**Modulo per la presentazione delle osservazioni per i piani/programmi/progetti sottoposti a procedimenti di valutazione ambientale di competenza statale**

ID: Codice procedura (ID\_VIP/ID\_MATTM):10844

Impianto per la produzione di energia elettrica da fonte eolica, costituito da 6 aerogeneratori della potenza complessiva di 37,2 MW, un sistema di accumulo da 25 MW e relative opere connesse in località "Rempillo" nel comune di Pitigliano (GR).

**OGGETTO DELLE OSSERVAZIONI**

Immagine n. 5 Intervisibilità degli impianti eolici della provincia di Viterbo anche in quella di Grosseto, in particolare nel pitiglianese.

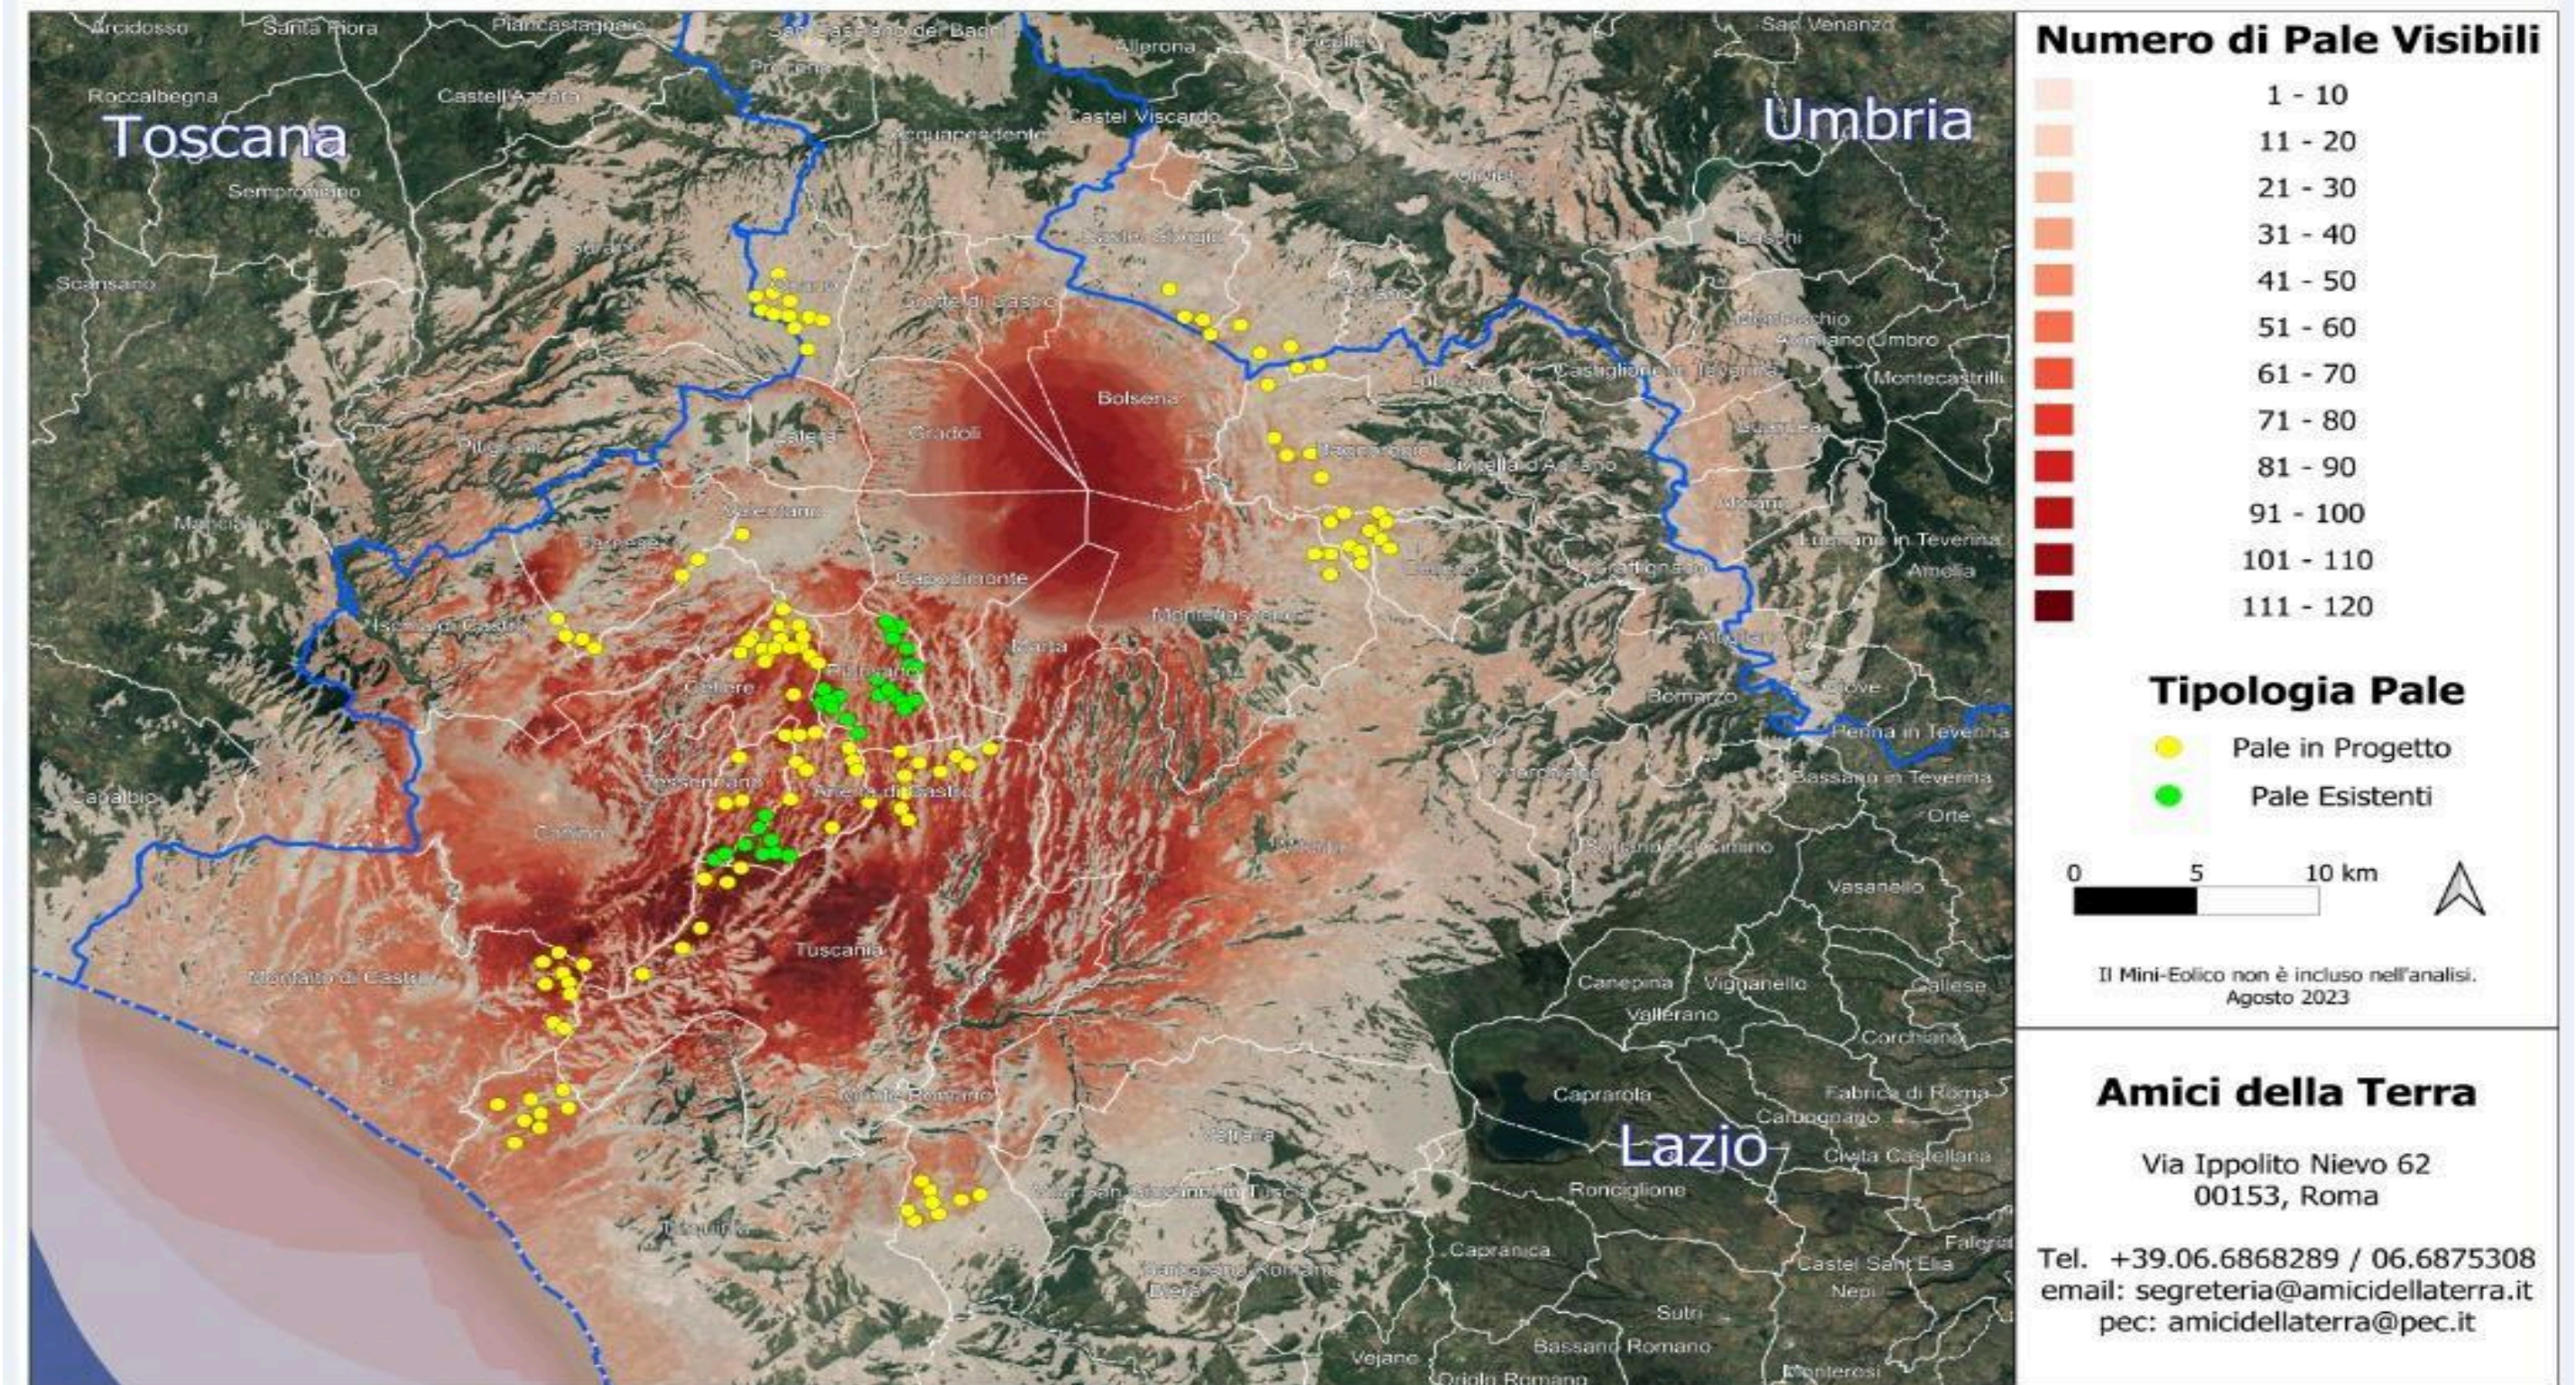
nn. 1 e 2 e crea anche degli impatti negativi anche sui beni naturalistici come verrà dettagliato nell'Osservazione n. 4. Inoltre andrebbe a sommarsi al già enorme cumulo di impianti eolici e fotovoltaici e geotermici che già creano una elevata criticità ambientale nella provincia di Viterbo e interferiscono anche con il territorio toscano come si può vedere dalle immagini nn. 4 e 5 dell'Allegato n. 1.
